ETTERBEEK. Avenue de Tervueren, 62 (arch. Alex. STRUYVEN – 1906)
(= partiellement en zone de protection et mitoyen de l'Hôtel de maître éclectique situé au n.64 / Inventaire)
PERMIS D'URBANISME: aménager un commerce (location de salles pour séminaire) en sous-sol et l'agrandir, construire une passerelle (rez), deux terrasses (rez et 3ème étage), isoler la façade arrière et la toiture plate, réaménager la zone de recul et y créer une aire de stationnement pour vélos, remplacer la porte de garage et modifier la balustrade du balcon avant ainsi que régulariser la construction d'une lucarne (versant arrière)
Demande de la Commune du 12/05/2026

Avis de la CRMS

Façade avant. Situation existante

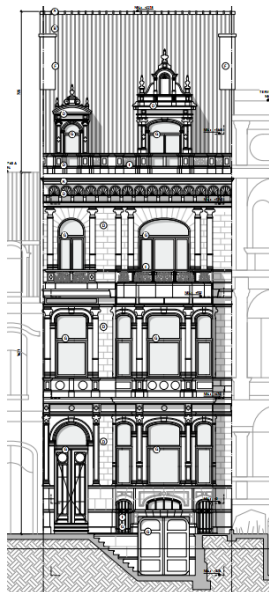
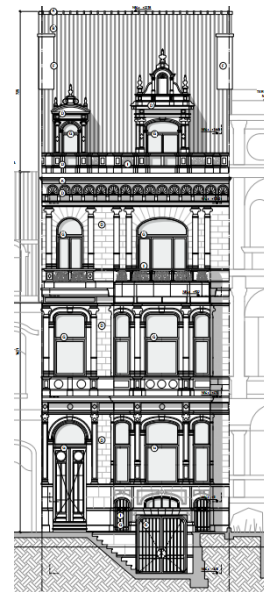
Par ailleurs, en façade avant, la CRMS n'est pas favorable à la régularisation du balcon dans son état actuel. Les transformations, probablement réalisées entre 1986 et 1994, ne sont pas à la hauteur de la qualité architecturale de la maison. La Commission recommande dès lors d'effectuer les recherches historiques nécessaires afin d'identifier l'état original du balcon et de le restituer.

Coupe. Situation projetée

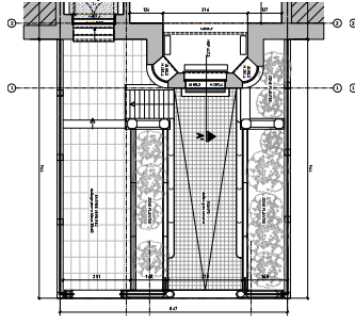
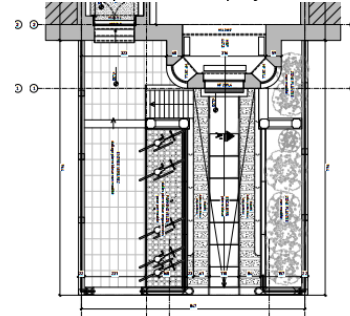
- Une nouvelle extension au sous-sol aux dimensions excessives, modifiant de manière inadéquate la relation et les proportions entre la façade arrière du bâtiment et le jardin, qui sera en partie amputé ;
- La transformation de l'espace planté à gauche de la rampe d'accès au garage en aire de stationnement pour vélos. Cette intervention transformerait de façon significative l'aménagement typique de la zone de recul, qui constitue une caractéristique forte des immeubles et du paysage de l'avenue de Tervueren, alors que les emplacements vélos pourraient être aménagés à l'intérieur du bâtiment, au pied de la rampe permettant un accès de ce type ;
- Le remplacement de la porte de garage existante par une porte en acier vitrée et grillagée. La Commission souligne l'importance d'un dessin et d'une mise en œuvre garantissant une parfaite intégration à la stylistique de la maison.
